**AVIS RELATIF À LA PROTECTION
CONTRE LES EVENTUELS EFFETS NOCIFS ET NUISANCES
PROVOQUÉS PAR LES RAYONNEMENTS NON IONISANTS
GÉNÉRÉS PAR DES ANTENNES ÉMETTRICES STATIONNAIRES**

Commune : LIEGE - Exploitant : TELENET GROUP

Référence exploitant : LG2101E

Rapport n° 2147 / 2024

Figure 1 : Vue en plan des lieux de séjour et des points de contrôle

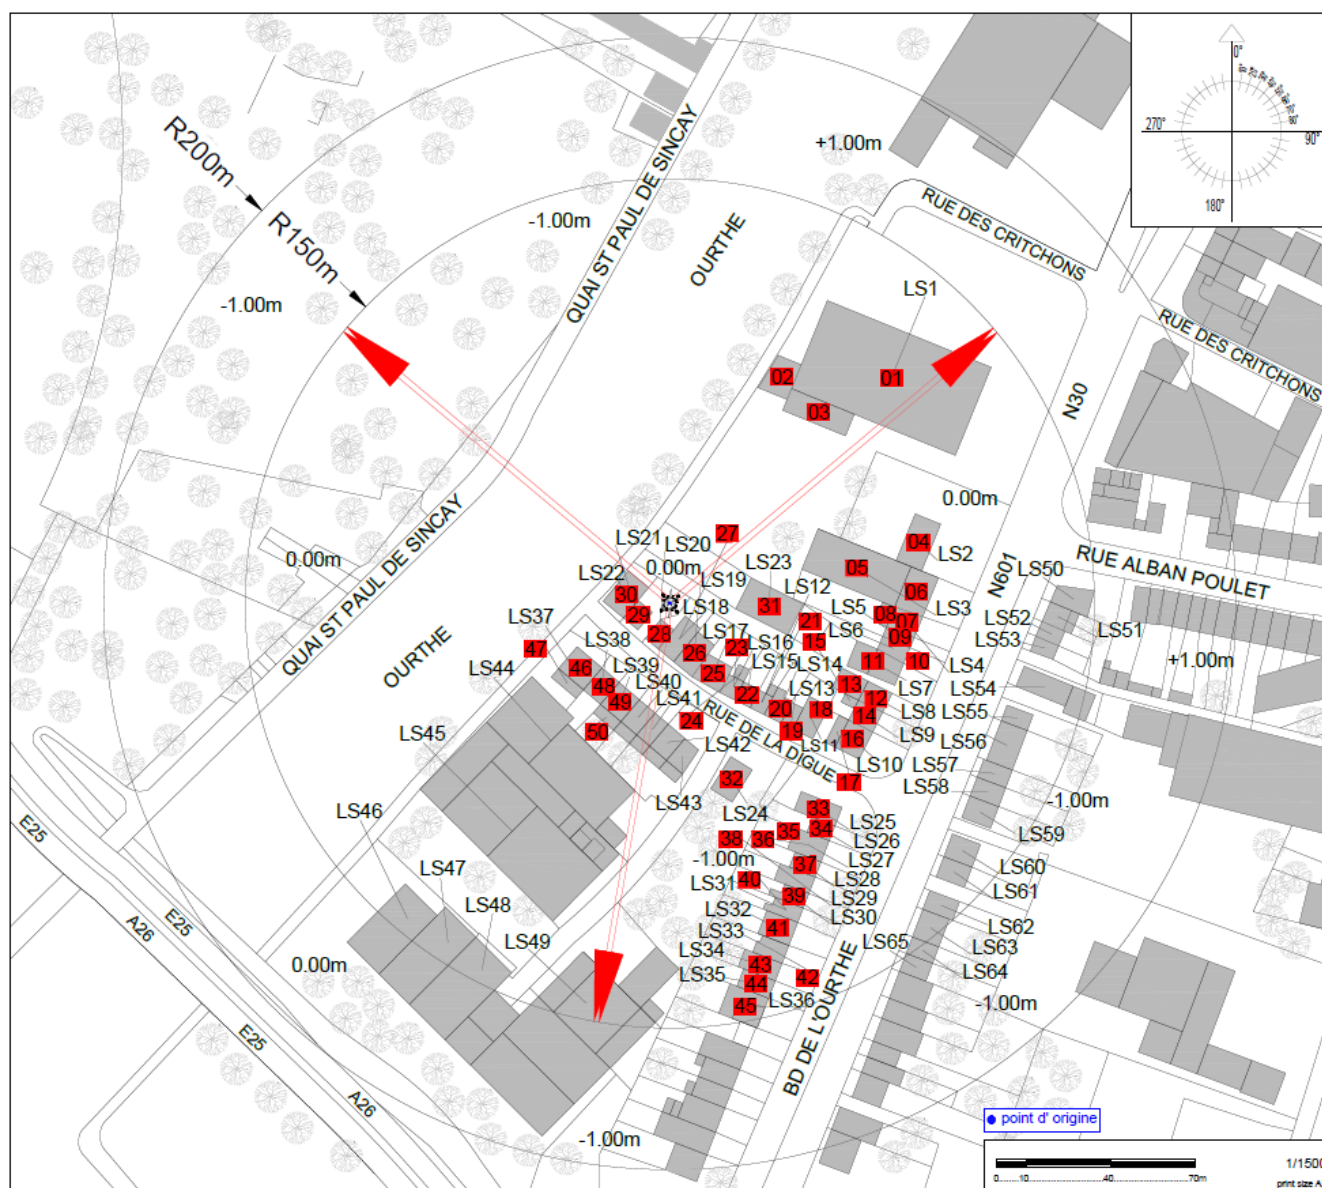
Les fréquences d'émission, la puissance rayonnée par chacune des antennes et leur gain permettent de déterminer le rayon de la zone à analyser. Tout dépassement de la limite par installation est exclu en dehors de cette zone. Le tableau 2 reprend les 35 LS² pour lesquels l'indice d'exposition est le plus élevé. Les différentes colonnes indiquent :

- le numéro du point de contrôle repris sur un des plans de la figure 1;
- le numéro du LS dans lequel se trouve le point de contrôle de la 1^{ère} colonne ;
- l'atténuation d'obstacle prise en compte pour le calcul de l'indice d'exposition dans le LS ;
- le résultat du calcul de l'indice d'exposition.

En ce qui concerne les antennes de l'installation mentionnées dans le tableau 1, la distance maximale à laquelle la limite pourrait être atteinte, à l'extérieur, est égale à 138,3 m. S'il n'y a pas de LS à une distance inférieure, les antennes respectent forcément la limite d'immission.

Dans le cas des LS situés à l'intérieur des bâtiments, une atténuation d'obstacle est prise en compte et il en résulte que la distance maximale à laquelle la limite pourrait être atteinte se réduit à 97,9 m.

Figure 2 : Vue en plan des installations d'antennes dans un rayon de 300 mètres autour de l'installation faisant l'objet de la demande d'avis

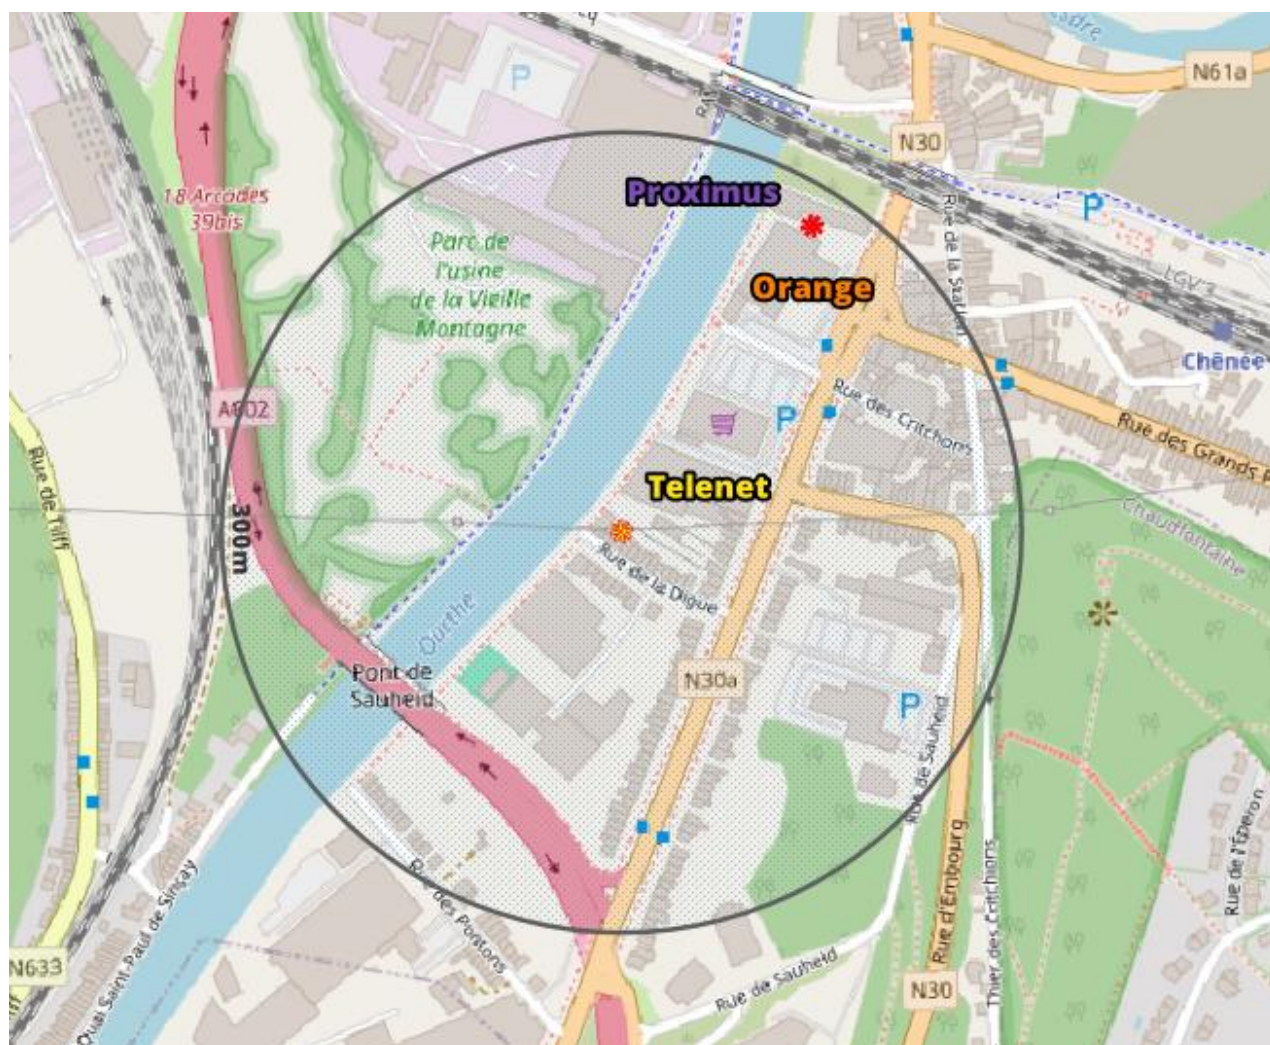
Le plan en projection verticale de la figure 2 indique la localisation des installations d'antennes émettrices stationnaires visées par le décret et situées dans un rayon de 300 mètres autour de l'installation référencée dans le paragraphe 2 et localisée au centre du cercle. Les données de localisation de ces antennes et les avis correspondant sont accessibles via le cadastre en ligne des antennes émettrices stationnaires⁶. Les installations prises en compte dans l'évaluation du respect de la limite cumulative sont les installations d'antennes émettrices déclarées en service par l'exploitant à la date du présent avis, à l'exception de l'installation référencée dans le paragraphe 2 et éventuellement d'autres installations ayant fait l'objet d'une demande d'avis à la même date et qui sont situées à l'intérieur de la zone de 300 mètres de rayon.

- il y a au plus 4 installations d'antennes émettrices stationnaires présentes dans la zone d'évaluation de 300 mètres de rayon représentée dans la figure 2, y inclus l'installation référencée dans le paragraphe 2 : la limite cumulative définie à l'article 4, §2 du décret est nécessairement respectée dans les lieux de séjour à l'intérieur de la zone d'évaluation de 300 mètres de rayon ;

Compte tenu des considérations ci-dessus, il apparaît que l'intensité du rayonnement électromagnétique généré, dans les lieux de séjour situés dans un rayon de 300 mètres autour de l'installation référencée dans le paragraphe 2, par l'ensemble des antennes émettrices stationnaires de l'ensemble des exploitants du même site d'antennes émettrices stationnaires respecte la limite fixée à l'article 4, § 2 du décret.
